ŽST PRAHA RADOTÍN, ROZHLASOVÉ ZAŘÍZENÍ  
SCHÉMA ROZHLASOVÉHO ZAŘÍZENÍ

ZMĚNA Č. 14  
PS 03-22-21  
ČÁST D.2.2

| Název akce:    | OPTIMALIZACE TRATI<br>PRAHA SMÍCHOV (MIMO) - ČERNOŠICE (MIMO) | Číslo smlouvy:     | 16-059,250 |
| Část:          | PS 03-22-21 ŽST PRAHA RADOTÍN, ROZHLASOVÉ ZAŘÍZENÍ            | Projektový stupeň: | PROJEKT    |

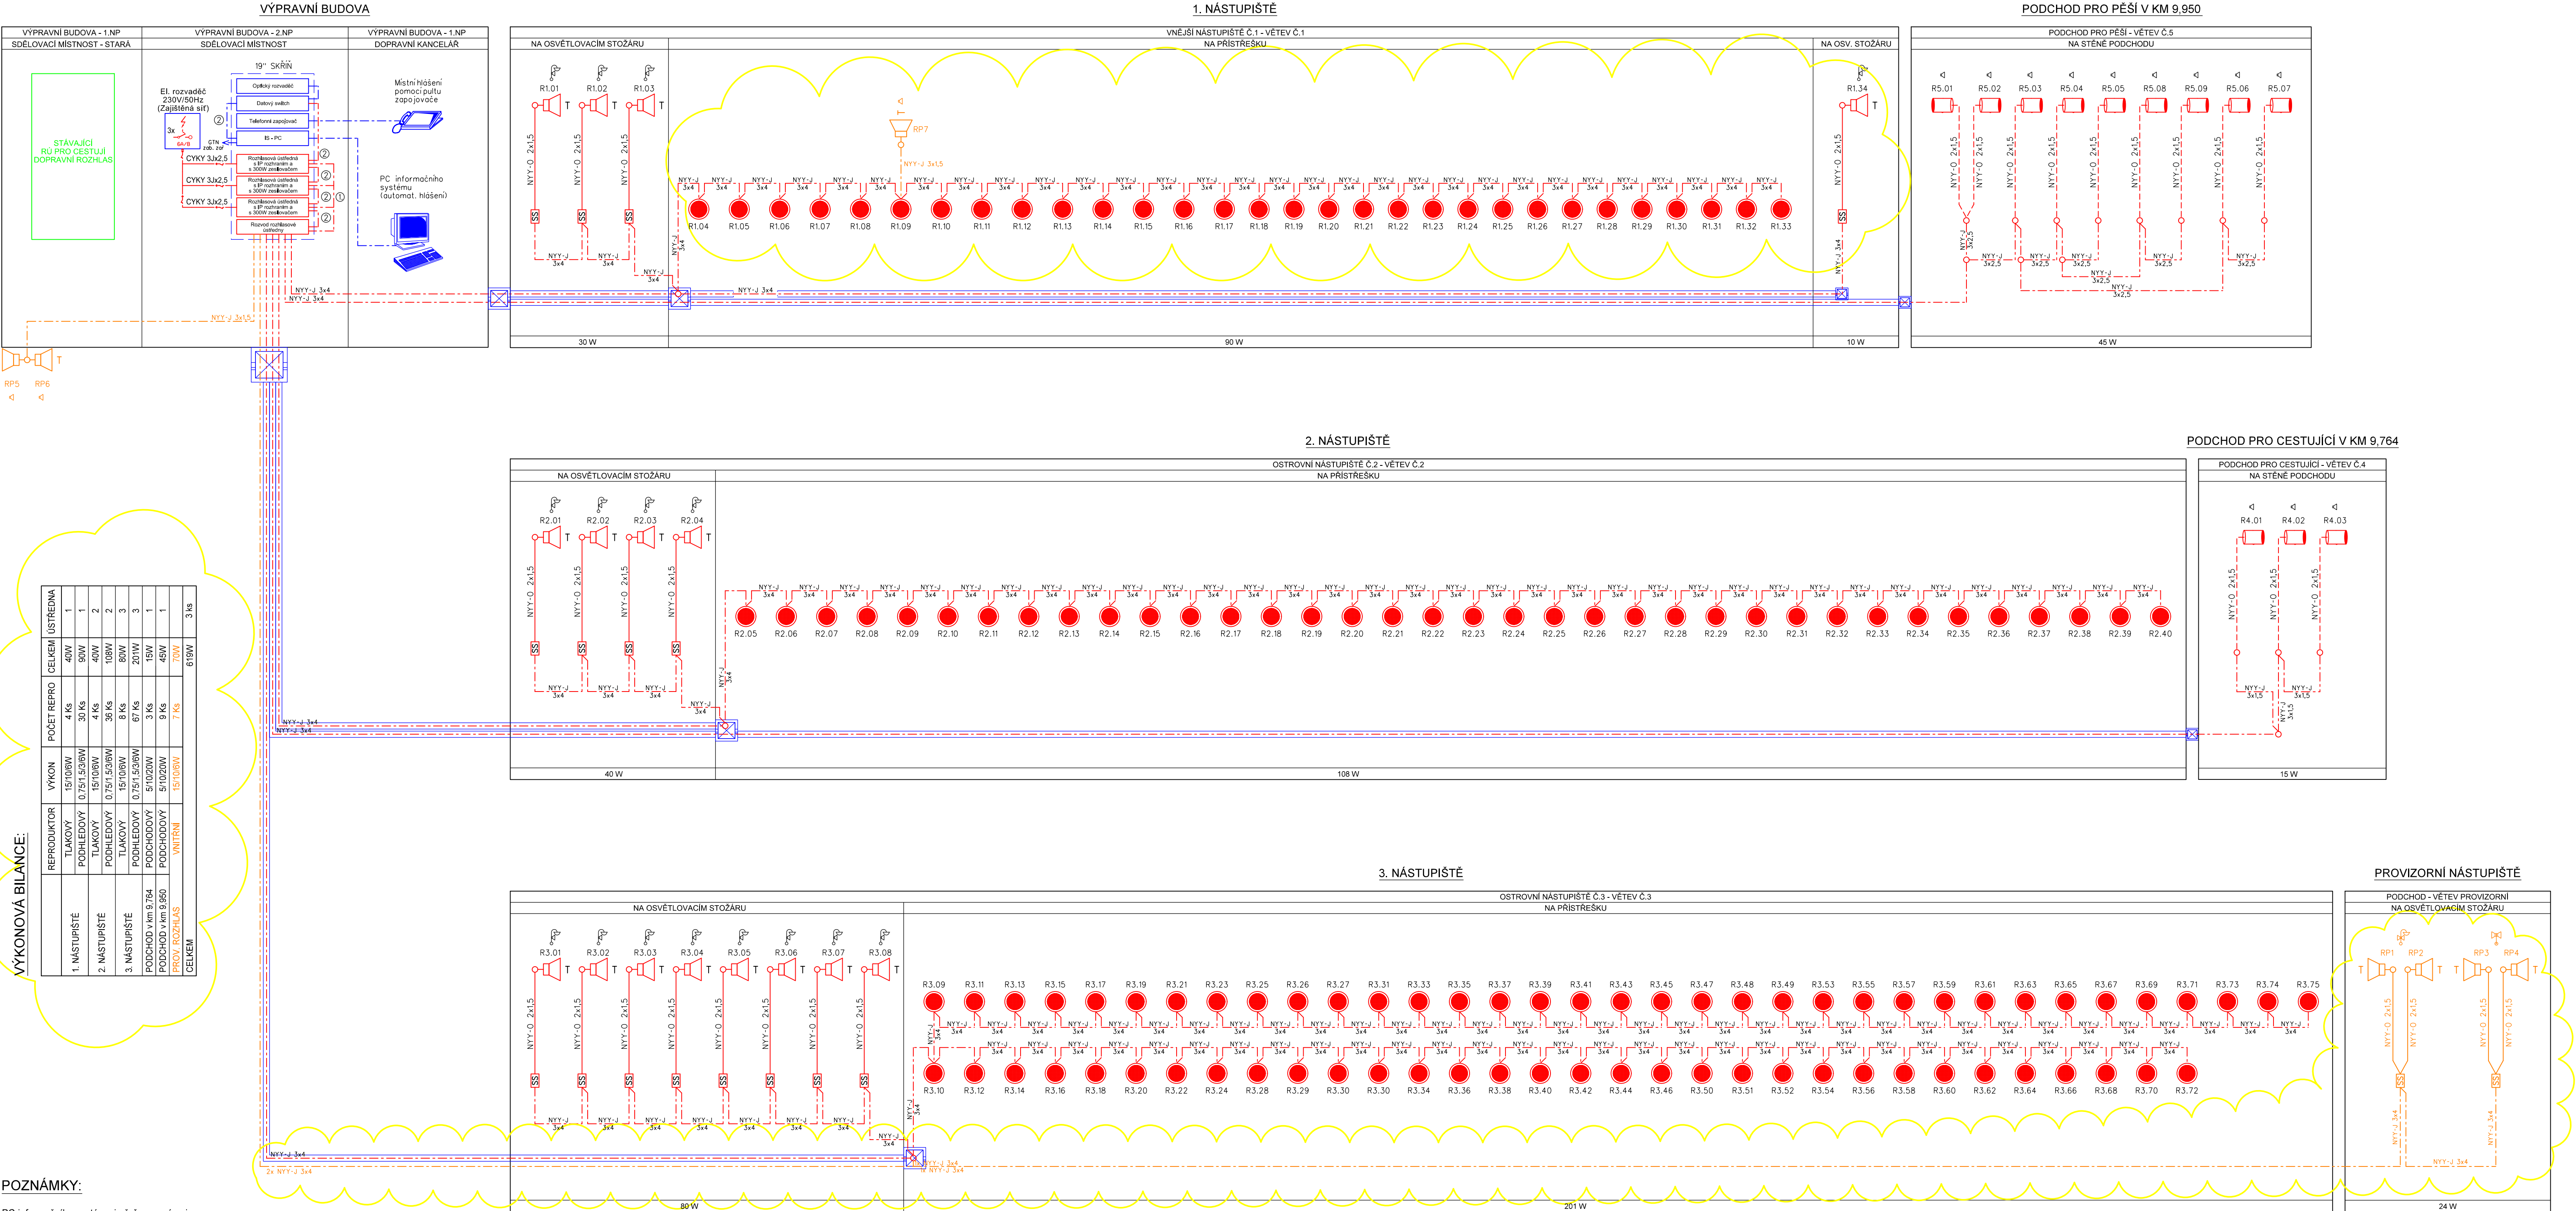
| Číslo změny: | Obsah změny:  | Datum změny: |
|--------------|---|--------------|
| 01           | Úprava rozhlasového zařízení - změna zastřešení 1. nástupiště a změna provizorního rozhlasu | 06/2021      |
